1.1 CONCEPTO TÉCNICO No. CT:	CT-7295
1.2 ÁREA:	Análisis y Mitigación de Riesgos
1.3 COORDINACIÓN:	Estudios y Conceptos Técnicos
1.4 REFERENCIA CRUZADA RADICADO FOPAE:	2013ER22689
1.5 RESPUESTA OFICIAL No.	RO-68548

2.1 SOLICITANTE:	CURADURÍA URBANA No. 2
2.2 PROYECTO:	"Vivienda Cárdenas"
2.3 LOCALIDAD:	18. Rafael Uribe Uribe
2.4 UPZ:	53. Marco Fidel Suárez
2.5 BARRIO O SECTOR CATASTRAL:	San Jorge – Gloria Gaitán
2.6 DIRECCIÓN:	Diagonal 45 Bis B Sur 16C 02
2.7 CHIP:	AAA0008ONPA
2.8 MANZANA CATASTRAL:	38
2.9 PREDIO CATASTRAL:	44
2.10 ÁREA (Ha):	0.0152 (*)
2.11 FECHA DE VISITA:	Febrero 11 de 2014

CT-7295 Proyecto "Vivienda Cárdenas" DG. 45 Bis B Sur 16C 02"

Fotografía No. 1. Predio en donde se desarrollará el proyecto, ubicado en la DG. 45 Bis B Sur 16C 02, de la Localidad de Rafael Uribe Uribe.

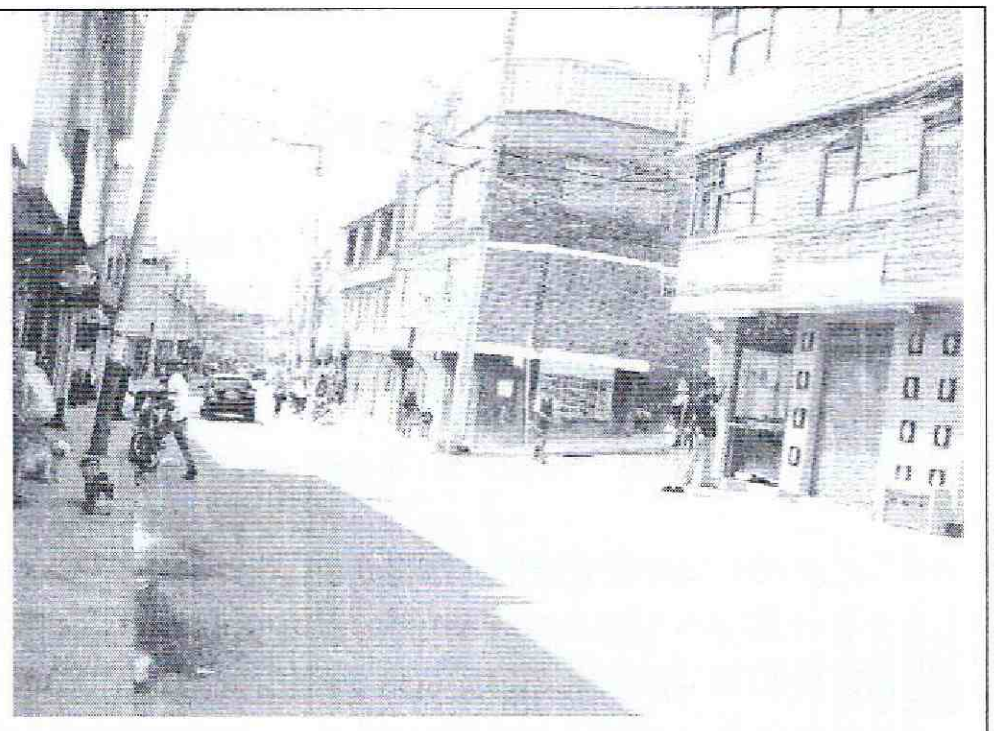
En el momento de la visita, en el predio objeto del presente concepto técnico, se encontró una construcción de tres pisos y una terraza, posiblemente en mampostería simple y parcialmente confinada, la cual ocupa toda el área del predio y sin evidencias de afectación por procesos de remoción en masa activos que involucren el área del proyecto (Fotografías 1 y 2).

El sector en donde se emplaza la citada edificación posee una pendiente baja, se encuentra totalmente consolidado y en el momento de la verificación técnica adelantada en las edificaciones aledañas no se evidenciaban daños o patologías que permitieran identificar o definir la presencia de procesos de inestabilidad geotécnica en el área del proyecto. A pesar de lo anterior, se advierte que cualquier intervención que se realice, debe tener en cuenta la presencia de la infraestructura aledaña, por lo que el responsable del proyecto debe garantizar en todo momento la estabilidad general del lote y su entorno.
